Stavba: **CENTRUM KOMPLEXNÍ PSYCHIATRICKÉ PÉČE BRNO**

Objekt: **Stávající Pavilon G část A, 1.PP**

Změna: **Připojení elektrických dveří v místnosti č. F105, F114 a F130**

Příloha 01 pro ZL 043 - ovládání dveří F105, F114a, F130

OBSAH: CONTENT: SILOVÁ INSTALACE 1.NP	KÓD DOKUMENTACE: CODE: D.1.01.4.6	
	ČÍSLO VÝKRESU: DRAWING NUMBER: 1195-05_D.1.01.4.6.102	REVIZE: REVISION: a

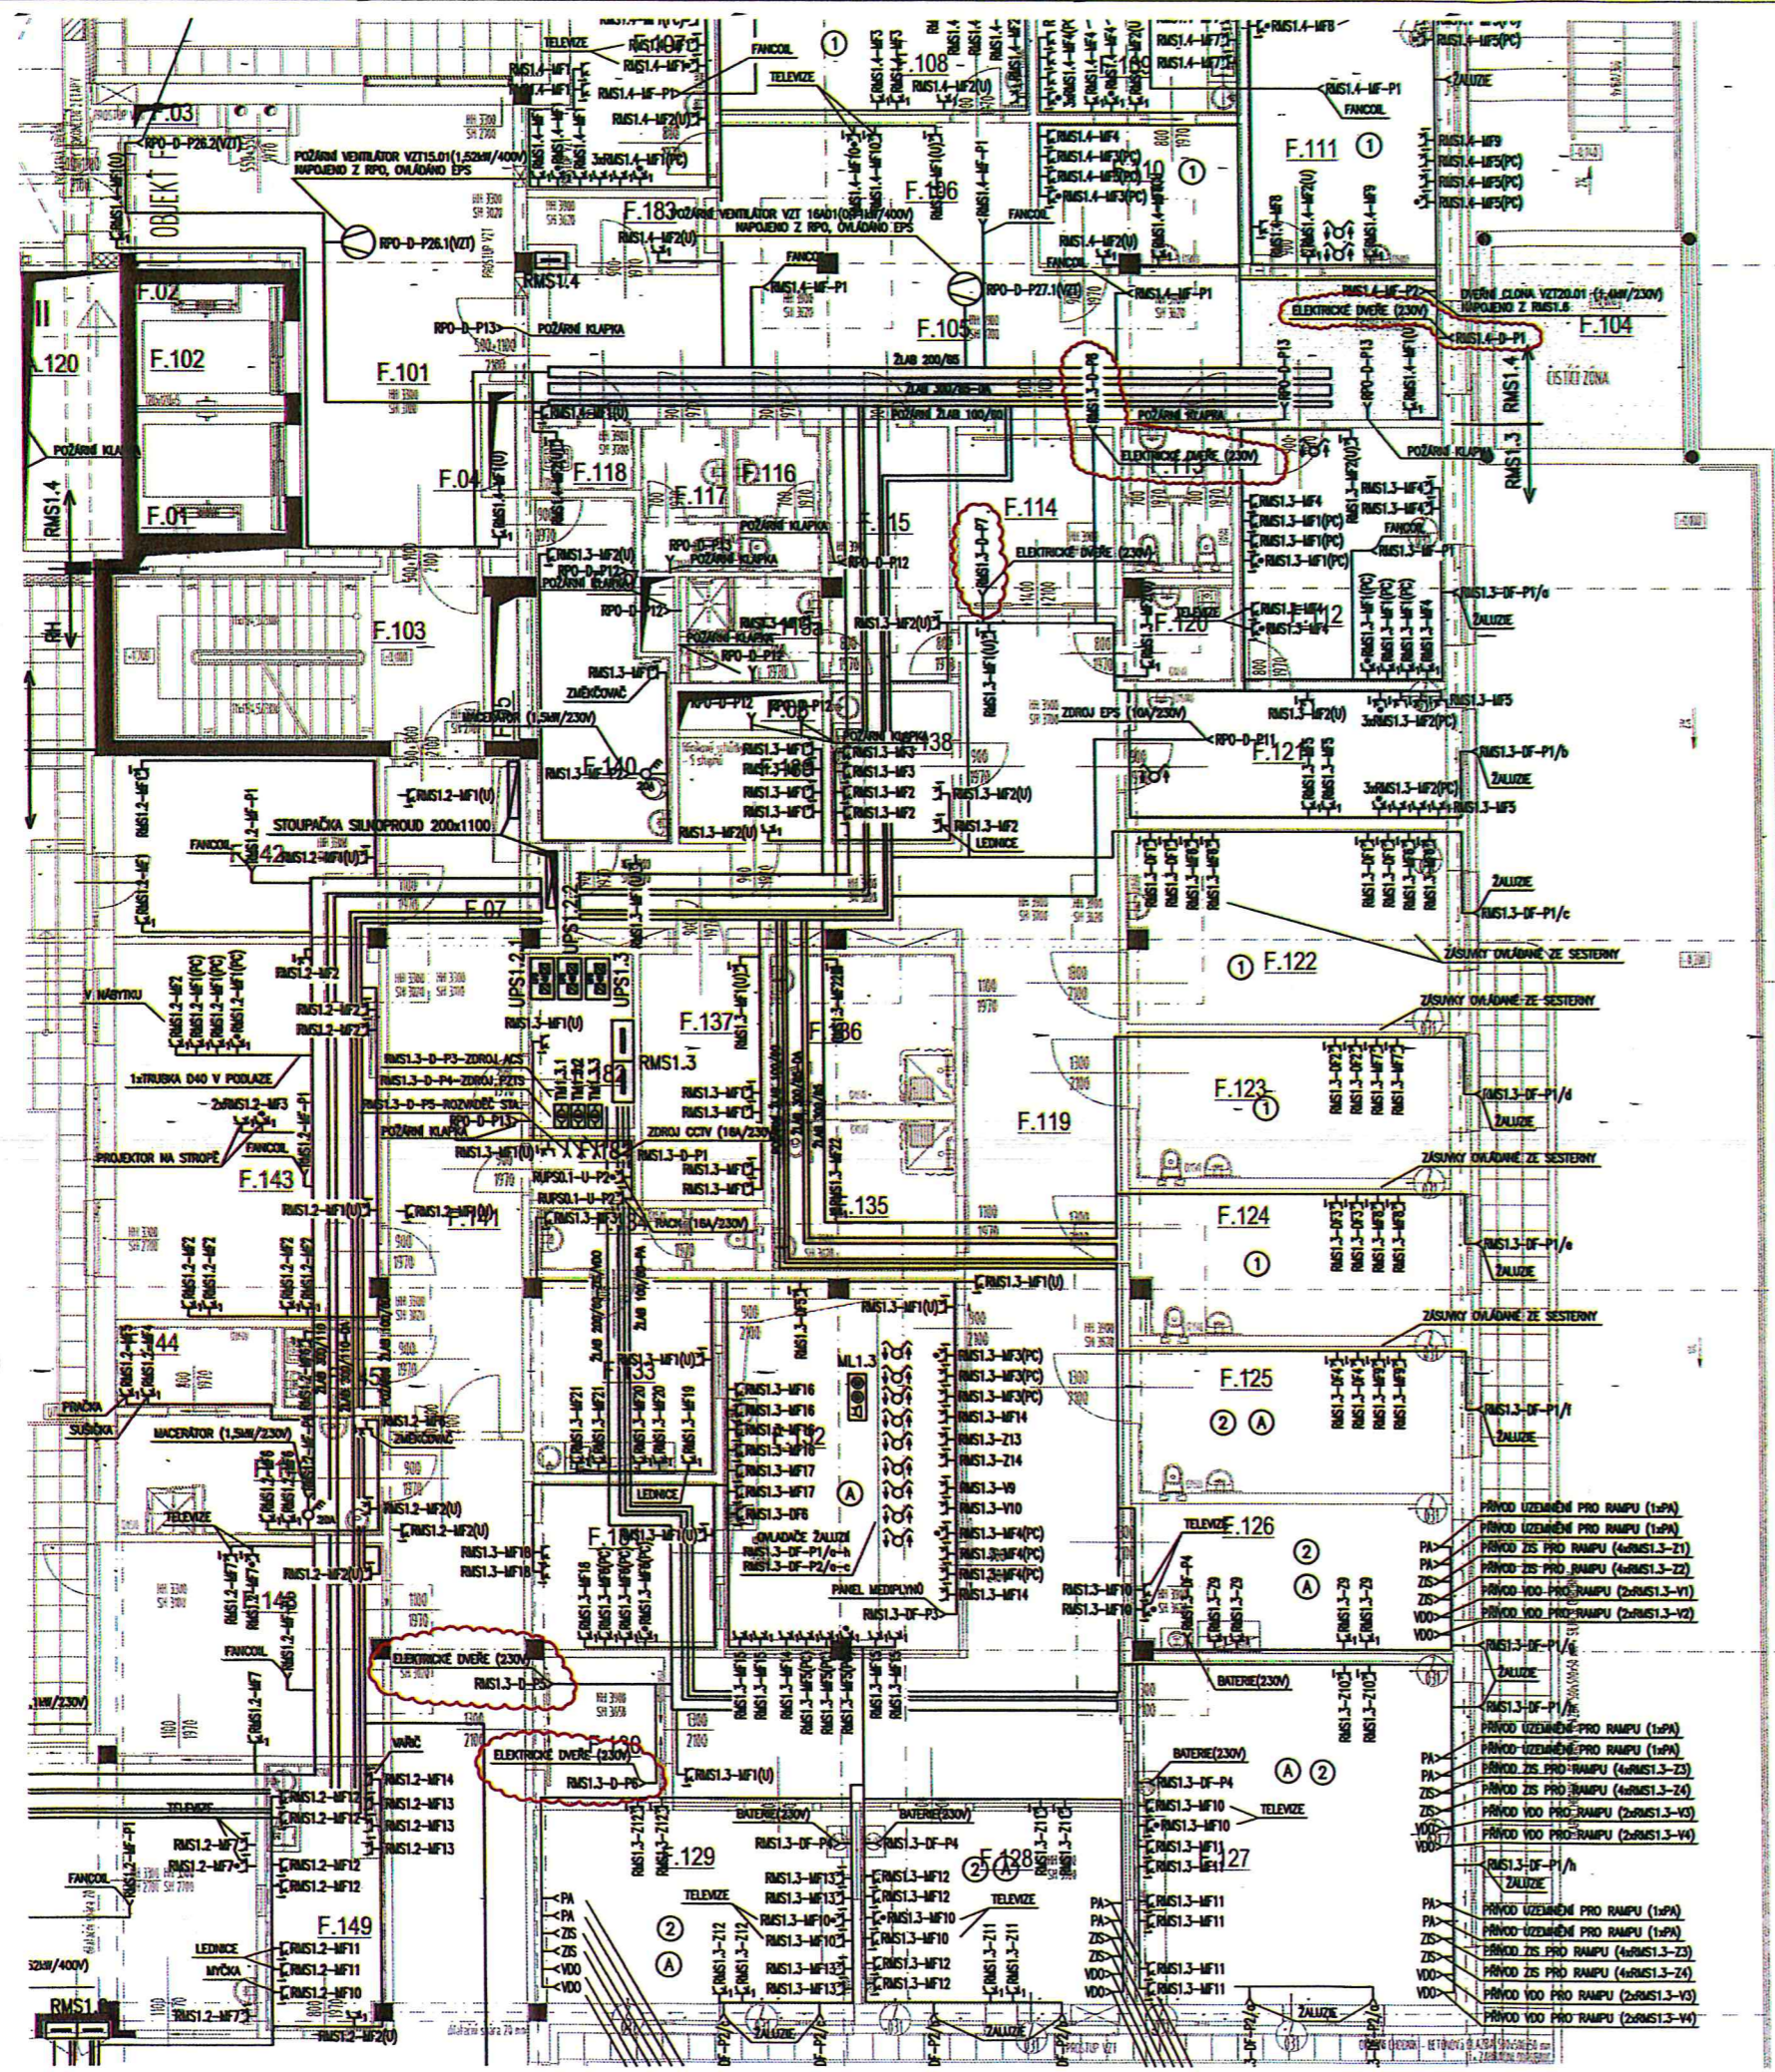
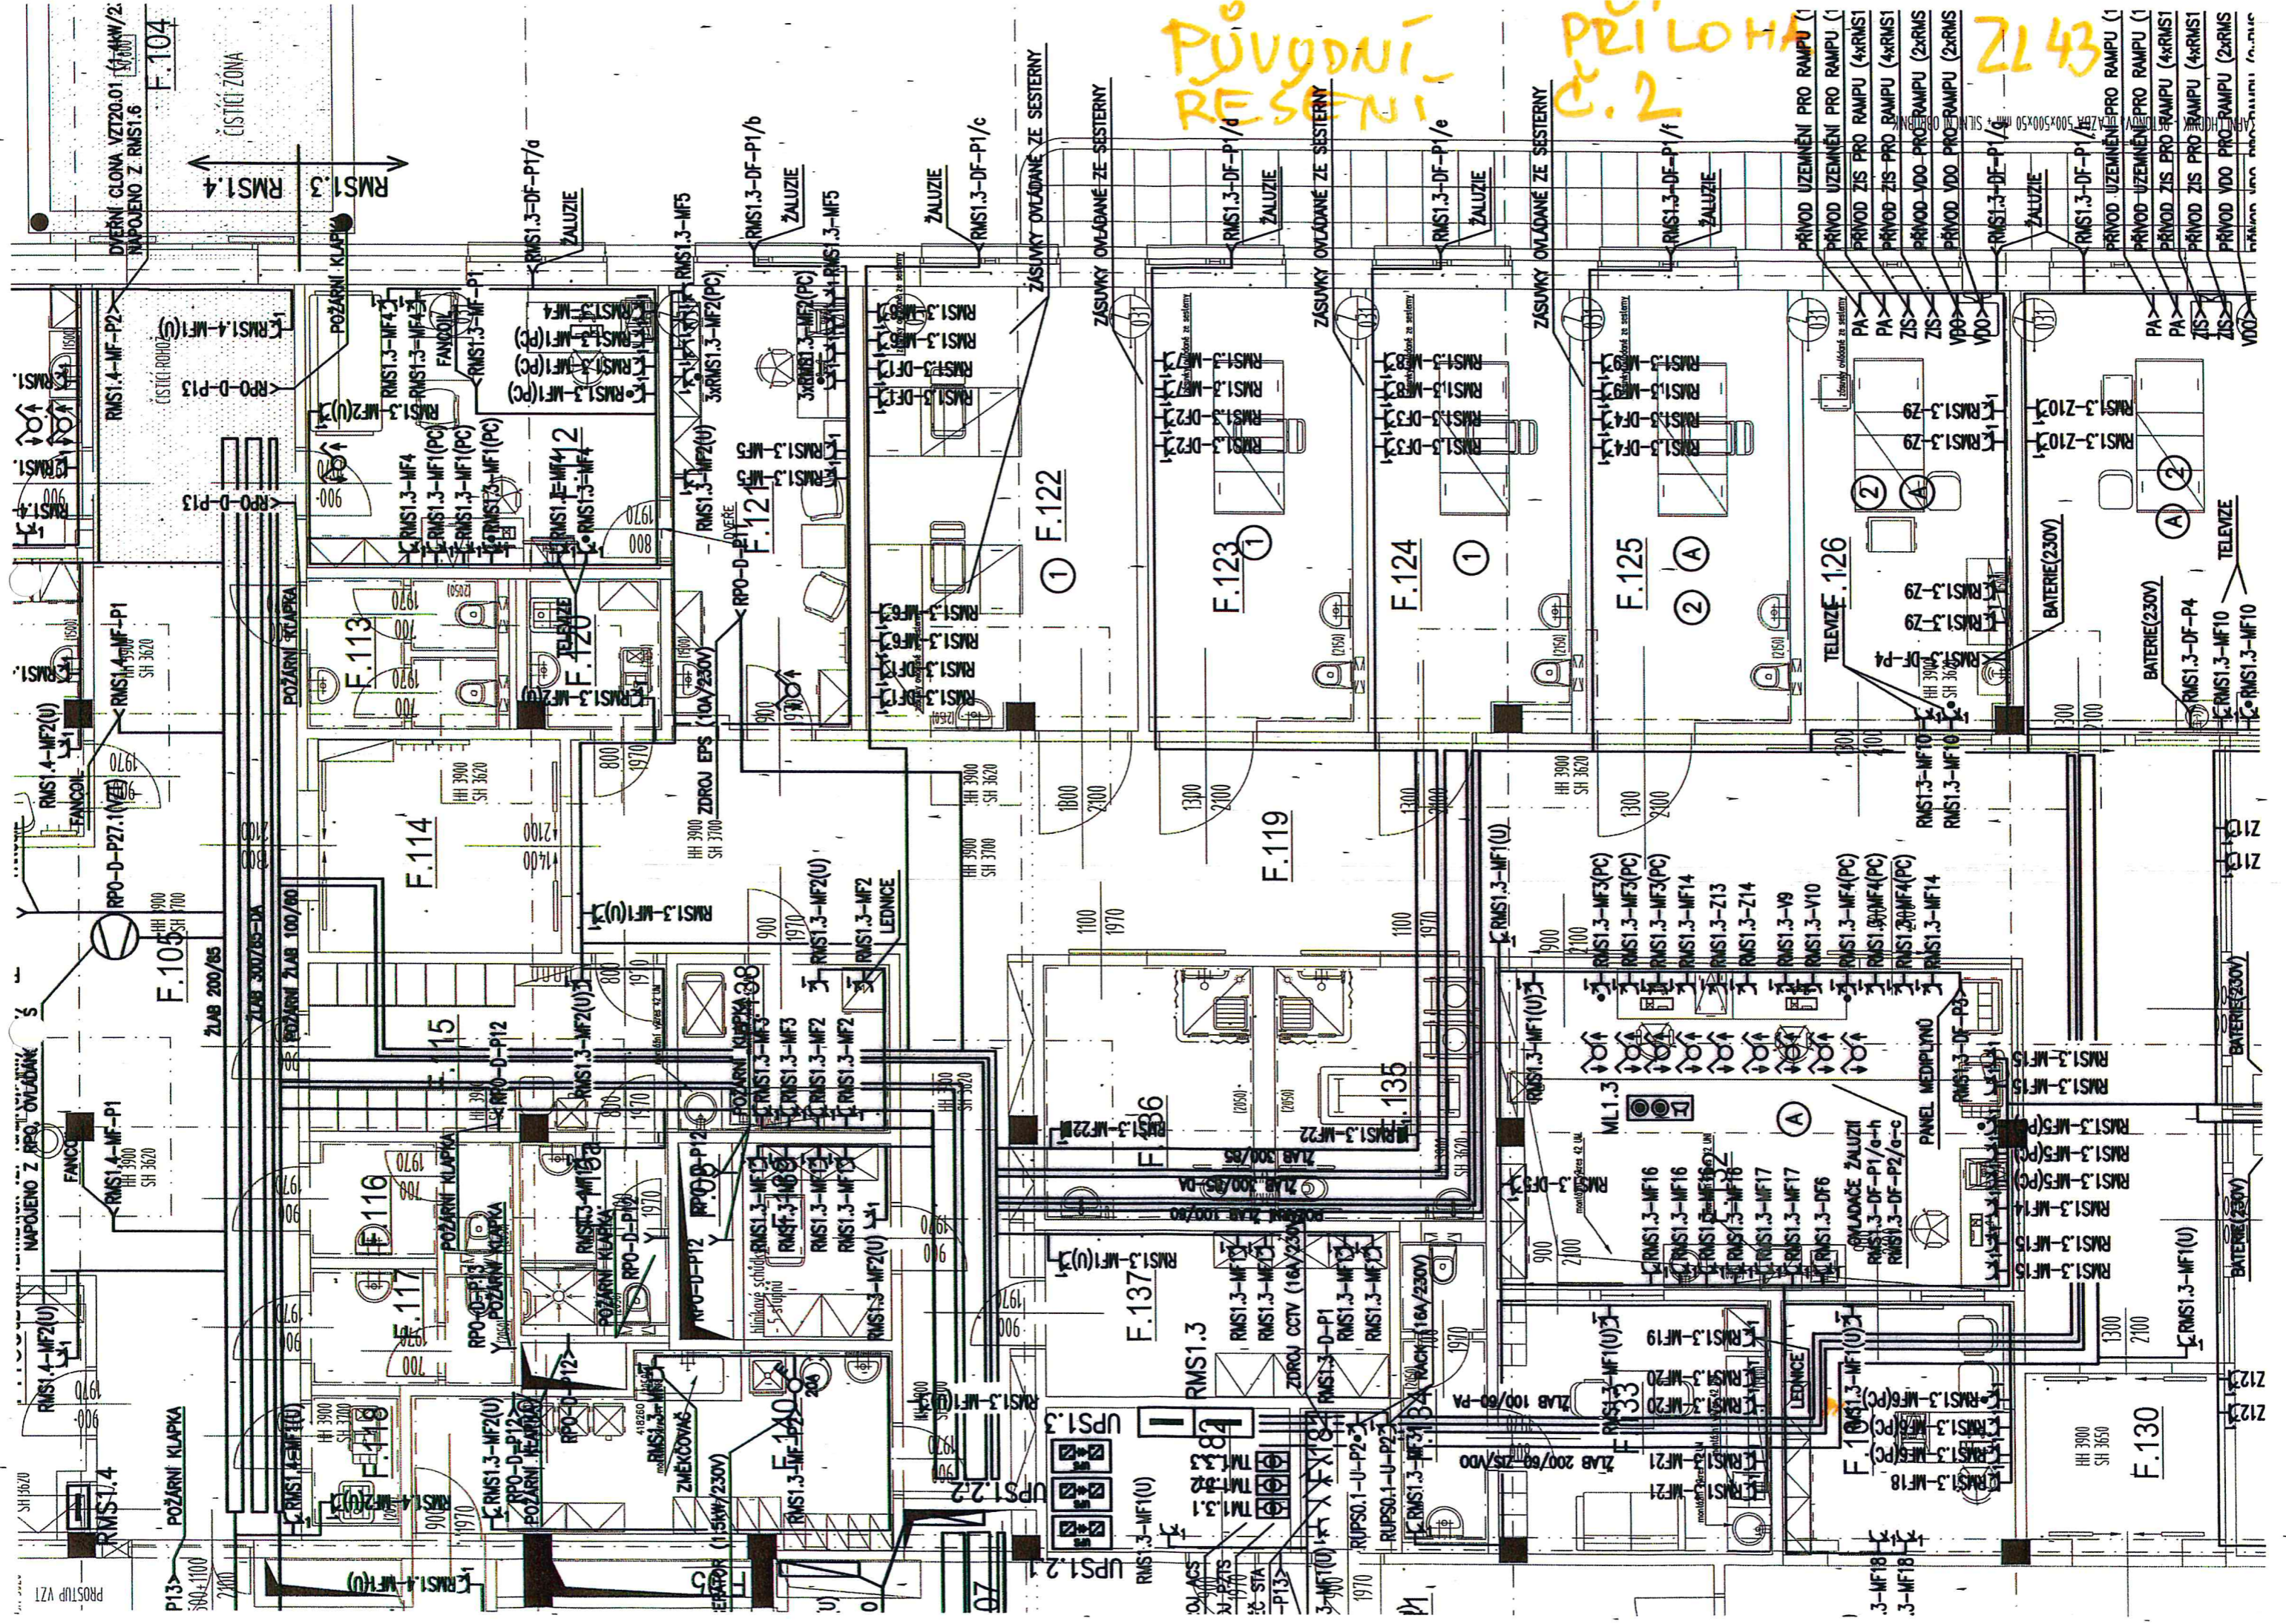
POPIS	Změnu vyvolal: Projekt		
	Popis změny: Doprojektování přívodů elektro k elektrickým posuvným dveřím, rozdílový výkaz výměr vydal AD		
ZMĚNA	Způsob projekčního zpracování: revize D.1.014.6.102 a		
	vliv změny na náklady stavby: ANO		
	ocenění změny předložil: GZ		ve formě
	náklady na změnu D.1.01 SO 01 - PAVILON G PK Rozpočet D.1.01.4.06-REV 01 Silnoproudá elektrotechnika - revize 01 D.1.01 SO 01 PAVILON G - CDZ-K, Rozpočet D.1.01.4.06-REV 01 Silnoproudá elektrotechnika - revize 01	vícepráce	méněpráce
	Příloha 01 rozpočet PK položky D.1.01.4.06-REV 01 Silnoproudá elektrotechnika - revize 01 rozpočet CDZ-K položky D.1.01.4.06-REV 01 Silnoproudá elektrotechnika - revize 01	6 799,00 Kč 1 868,80 Kč	0,-
	projekční náklady	0,-	0,-
	úprava smluvní ceny:		
	Přípočet v části pavilon D.1.01 SO 01 G PK, rozpočet D.1.01.4.06-REV 01 Silnoproudá elektrotechnika - revize 01 pavilon D.1.01 SO 01 G -CDZ-K, rozpočet D.1.01.4.06-REV 01 Silnoproudá elektrotechnika - revize 01.

Č. REVIZE: REVISION NO.:	DATUM VYDÁNÍ: DATE OF ISSUE:	POPIS REVIZE: DESCRIPTION OF THE REVISION:	VYPRACOVAL: ELABORATED BY:
	30.01.2020	DOPLNĚNÍ VÝVODŮ PRO ELEKTRICKÉ DVEŘE	Ing. Miroslav Matuška

PŘÍLOHA č.2 ZL 43
NOVÉ ŘEŠENÍ

PŮVODNÍ
RESENÍ
